Rapport de Manquement Administratif

Référence : CTRL-81-2025-00299

, agent affecté à des missions de contrôle au service eau, risques, environnement et sécurité à la direction départementale des territoires (DDT) du Tarn, en présence de M. technicien de l'environnement à l'Office français de la biodiversité (OFB), déclare m'être transporté le vendredi 14 février 2025 à 13h30 sur l'opération de la liaison autoroutière A69 de VERFEIL à CASTRES.

Localisation des ouvrages OH 5255 et OHR 5255-1

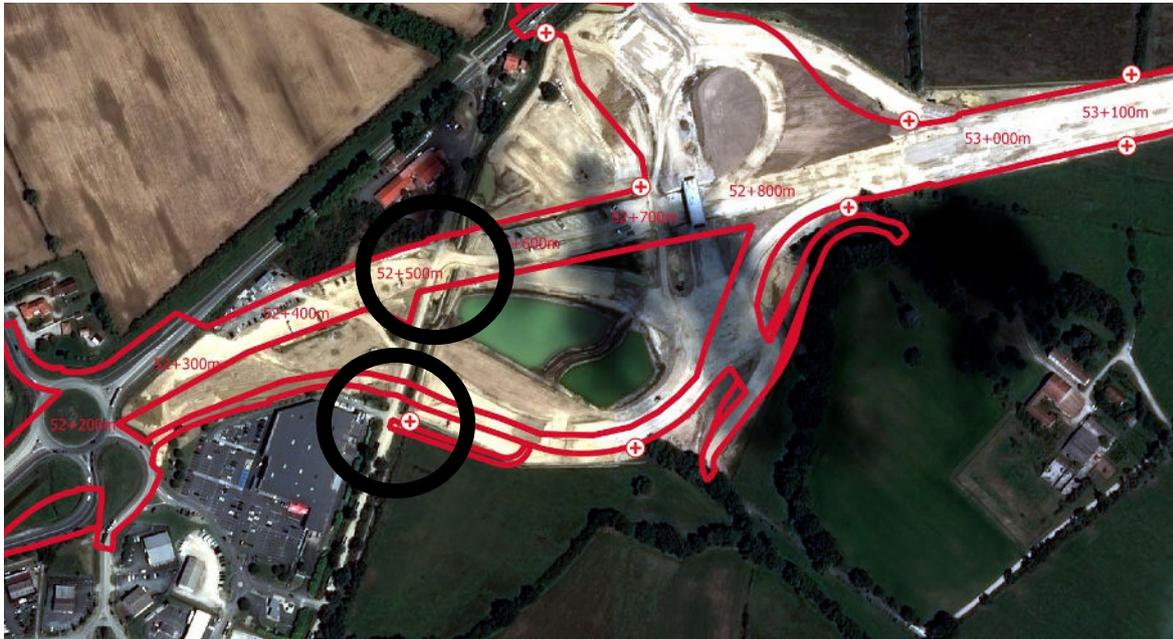
Ce jour je constate qu'il n'existe aucun point de pompage visible.

Toutefois, le volume d'eau présent qui inonde les ouvrages construits laisse penser que des pompes ont été mis en place pour la réalisation des travaux. Ces éléments devront être fournis par le porteur de projet.

Absence de prélèvement le jour du contrôle. Le pétitionnaire devra néanmoins expliquer comment les ouvrages ont pu être réalisés sans pompage.

Localisation de l'ouvrage 5430

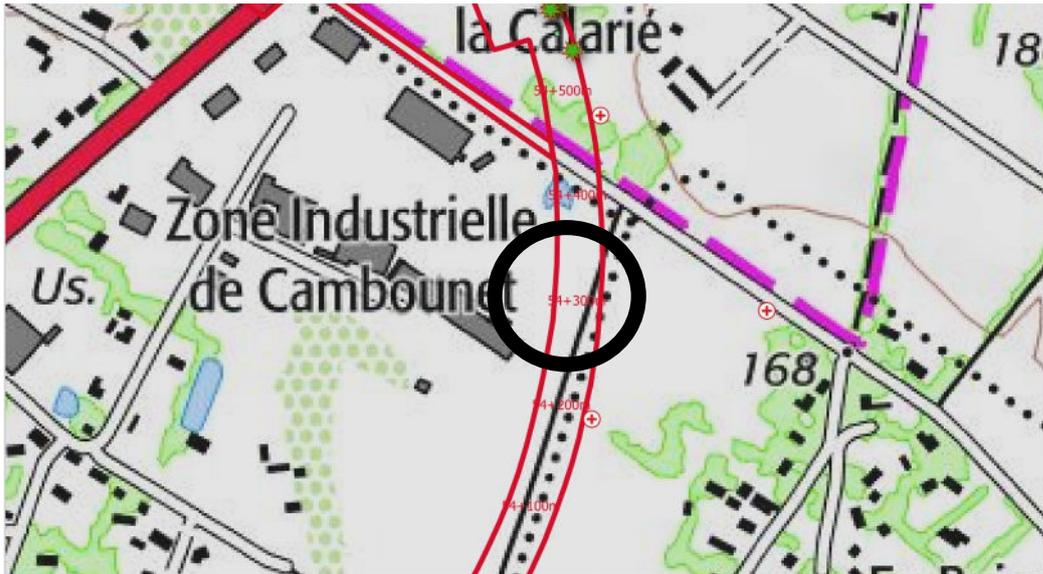
Sur site je constate la présence d'une pompe positionnée dans une buse verticale enfoncée dans le sol, ainsi qu'un groupe électrogène, le tout est branché mais le groupe électrogène est éteint. La pompe ne fonctionne pas. La tranchée de filtration dans laquelle se jette le tuyau de la pompe présente des traces de décantation qui témoigne que la pompe fonctionnait il y a très peu de temps.

Il n'y a pas de cuve de décantation de l'eau à la sortie de la pompe.

Il n'y a aucun compteur volumétrique positionné sur le tuyau après la pompe.

Contrôle non conforme car le prélèvement a fonctionné sans autorisation préfectorale (trace d'écoulement récent d'eau et système branché au groupe électrogène, absence de compteur volumétrique).

Localisation de l'ouvrage 5574

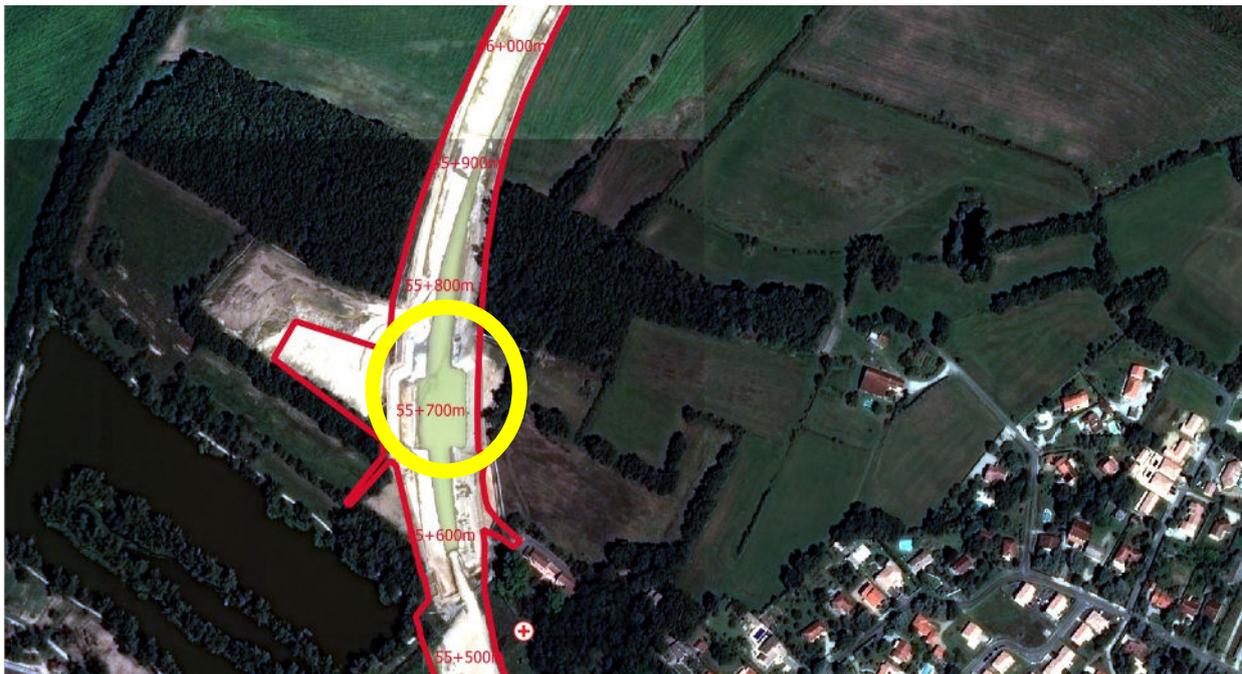
Sur site je constate la présence d'une pompe positionnée à même le sol, ainsi qu'un groupe électrogène, le tout est branché mais le groupe électrogène est éteint. La pompe ne fonctionne pas. La tranchée de filtration dans laquelle se jette le tuyau de la pompe présente des traces de décantation qui témoignent que la pompe fonctionnait il y a peu de temps.

Il n'y a pas de cuve de décantation de l'eau pompée.

Il n'y a pas de compteur volumétrique positionné sur le tuyau après la pompe.

Par ailleurs, je constate la présence d'un trou de plus de 2 m de profondeur dans lequel est positionnée une buse de type tuyau PHED annelé diamètre 500. Ce tuyau a été positionné pour rejeter les eaux qu'il draine dans un plan d'eau situé en contrebas.

Il conviendra au porteur de projet de justifier de la mise en place d'un tuyau destiné à évacuer l'eau de la nappe souterraine directement vers l'étang sans autorisation préalable.

Contrôle non conforme car le prélèvement a fonctionné sans autorisation préfectorale (trace d'écoulement récent d'eau et système branché au groupe électrogène). De plus les modalités de réalisation du prélèvement d'eau réalisé par la buse positionnée dans un trou de plus de 2 m de profond qui draine les eaux souterraines vers le plan d'eau voisin n'ont pas fait l'objet d'une demande auprès des services instructeurs.
